MEMO

Memo aan : 5.1, 2, e (Gemeente Amsterdam)
Afkomstig van : 5.1, 2, e en 5.1, 2, e
Datum : 27 november 2024
Afschrift aan : -
Onderwerp : Beschouwing nieuw ontwerp kruising Kattenburgstraat – Dijksgracht e.o.
Bijlage(n) : -

Figuur 1.1: Ruimtelijk ontwerp kruising Dijksgracht – Kattenburgerstraat (links voorstel gemeente Amsterdam en rechts voorstel bewoners).

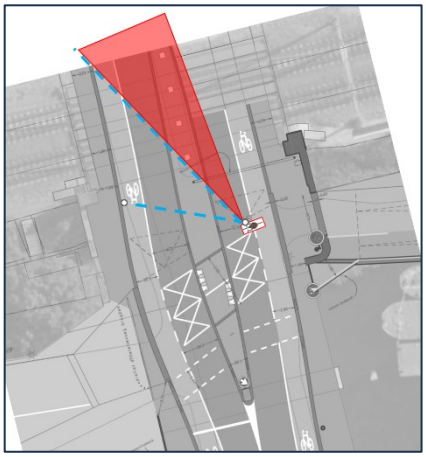
Dit memo bespreekt beide ontwerpen beknopt ten aanzien van verkeersveiligheid. Voor de beschouwing wordt gebruikt maakt van de achttien punten die zijn benoemd in het ruimtelijk ontwerp van de gemeente en de hoofdconstateringen uit de oplegnotitie. Waar nodig wordt verwezen naar de landelijke CROW-richtlijnen voor het duiden van een constatering. Verder blijft dit memo bij een beschouwing en is het geen verkeersveiligheidsaudit.

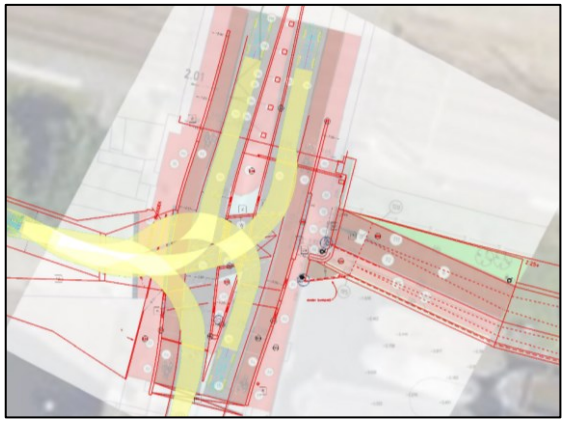
Nr.	Ingreep/maatregel	Omschrijving	Beoordeling verkeersveiligheid
1	kruizen plaatsen	Er worden kruizen op de weg geplaatst zodat automobilisten de oversteek vrij houden in geval van file	Geringe positieve bijdrage ten aanzien van de verkeersveiligheid. In de praktijk worden kruisen hoofdzakelijk genegeerd. Denk aan de situatie van wachtend verkeer dat rijdt richting de kruising met de Piet Heinkade en wacht op de verkeerslichten of verkeer dat op de kruising wacht op een open brug. In het voorgaande ontwerp zat een attentie met een zogenoemde bliksemflits. Die is nu verwijderd.
2	steunpunt smaller	Het steunpunt is smaller dan in het eerdere ontwerp. Hierdoor kunnen we de inritband vanaf dijksgracht Oost dichter op de weg-as te plaatsen waardoor het zicht tussen fiets en autoverkeer toeneemt.	Uit de tekening komt niet direct naar voren wat de breedte van het steunpunt gaat worden. Een middengeleider dient minimaal 2,50 m breed te zijn. Aan lengte maatvoering laat het ontwerp nu twee keer 2,60 meter zien. De minimale lengte is 5,00 m. Of de lengte passend is hangt echter af van de hoeveelheid fietsers dat oversteekt. De intensiteit van het overstekend aantal fietsers is voor nu onbekend, maar het fietspad biedt ruimte aan 350 fts/u. Bij dergelijke intensiteiten zal, in combinatie met een geringe breedte, dit betekenen dat fietsers zich kunnen gaan opstellen op de rijbaan of buiten de aangegeven 'markering' via de verlaagde banden. Hierdoor is de kans op ontmoetingen tussen fiets- en autoverkeer groot. Dit is een reëel verkeersveiligheidsrisico bij het gebruik van de middengeleider. Daarnaast blijft de oversteekbeweging van fietsers komende vanaf de Dijksgracht (oostzijde) problematisch vanwege het beperkte zicht voor de overstekende fietser als het gemotoriseerde verkeer op de Kattenburgerstraat komende vanaf de kruising met de Piet Heinkade. Zie illustratie hieronder als voorbeeld.  Het zicht en daarmee de beelden uit de eerdere oplegnotitie blijven in principe hetzelfde. De zichtbeperking blijf min of meer gelijk aan de eerdere constatering in de oplegnotitie en de audit. Verder is er gekozen voor een schuine oversteek. Dit vormt een risico omdat de

kijkhoek minder goed is dan bij een haakse oversteek. Zie de richtlijn Ontwerpwijzer fietsverkeer (2016) met verwijsblad V25 Fietsoversteek met middengeleider voor de nodige inrichtingsvereisten.
2a	steunpunt smaller	Door het versmallen van de inritband (4) en het versmallen van het steunpunt (2) wordt dit knelpunt voor de voetganger minder kritiek. Die was 0,90 m en wordt nu 1,40 m tussen het muurtje en de inritband.	Dit biedt een verbetering van de toegankelijkheid en veiligheid voor de voetganger
3	uitstraling middeneiland	Er zijn verschillende manieren om het middeneiland vorm te geven. Het project stelt voor om de banden door te laten lopen en elementenverharding toe te passen. de banden liggen a-niveau zodat bevoorradingsverkeer richting de dijksgracht west de bocht kan nemen.	Het middeneiland blijft een verkeersveiligheidsrisico vormen vanwege het dubbelgebruik door overstekende (brom)fietsers en gemotoriseerd verkeer dat van en naar de Dijksgracht (wetszijde) rijdt. Het aanpassen van materialisatie zal dit verkeersveiligheidsprobleem niet oplossen.

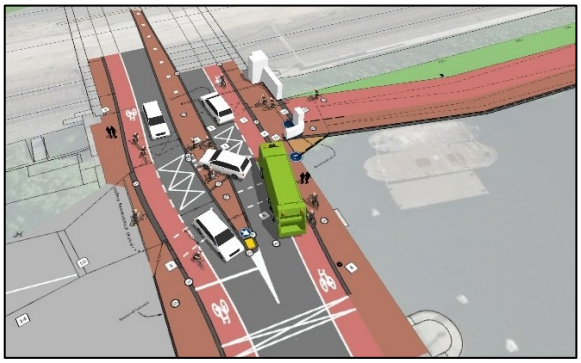
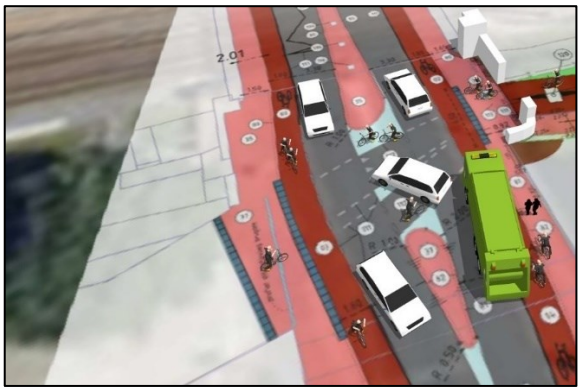
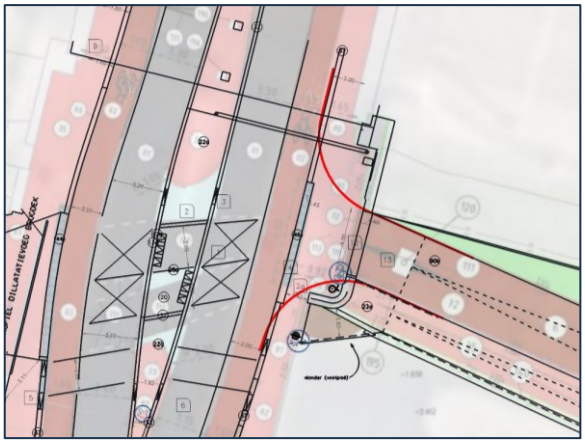
6	voorkom het mengen van fietsers en het gemotoriseerd verkeer op het middeneiland door deze fysiek van elkaar te scheiden,	Dit is niet verwerkt. Het verkeersveiligheidsrisico blijft bestaan en neemt eerder toe, omdat fietsers en gemotoriseerd nog meer op één punt samenkomen. Zie ook punt 6 en tabel 3.1 en de volgende illustraties. Deze laten zien dat een gemotoriseerd voertuig (personenauto) op diverse plekken samenkomt met de (brom)fietser, zowel op de middengeleider als bij de zijtak Dijksgracht (westzijde).  De illustratie hieronder laat de situatie in perspectief zijn. Deze situatie komt grotendeels overeen met de situatie in het DO. Ter vergelijking zijn beide onder elkaar geplaatst.
